Technical News Bulletin

Steinhausen, Enero 2021

Reemplazo de la unidad FlexIS

Entrada de seguridad (STO)

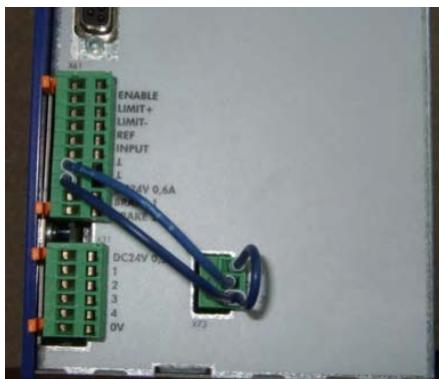
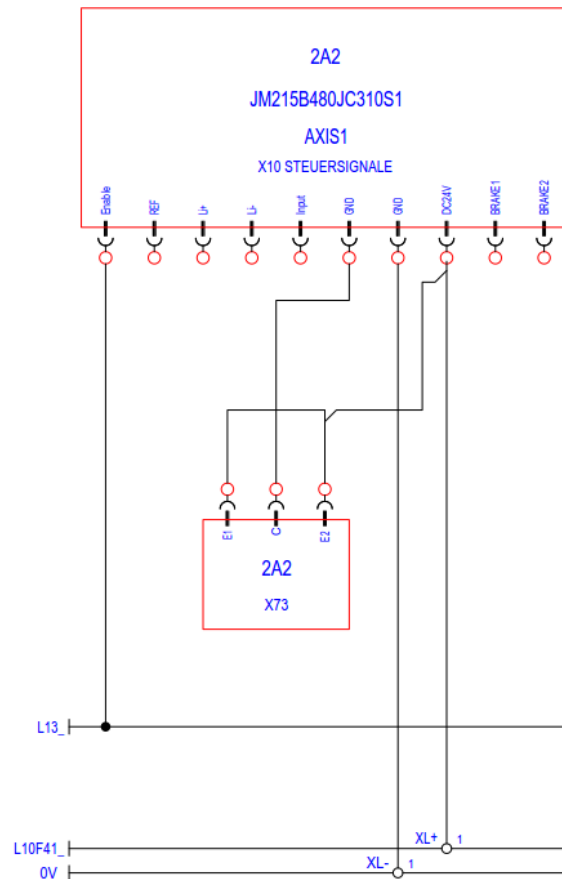
Todas las unidades nuevas tienen una corriente de seguridad para desactivar la unidad de forma segura (STO = Desactivación segura de par). El antiguo JetMove JM-215 (601-10146) no tenía esta entrada de seguridad.

Al reemplazar un JetMove JM-215 (601-10146) con un modelo nuevo, es necesario agregar cableado. La corriente de activación de seguridad debe alimentarse con 24 V.

A continuación, podrá ver cómo realizar el cableado de la corriente de activación de seguridad.
E1 y E2 necesitan 24 V, que se pueden tomar del suministro de 24 V de la unidad.
C necesita 0 V, que también puede tomarse del suministro de 0 V de la unidad.
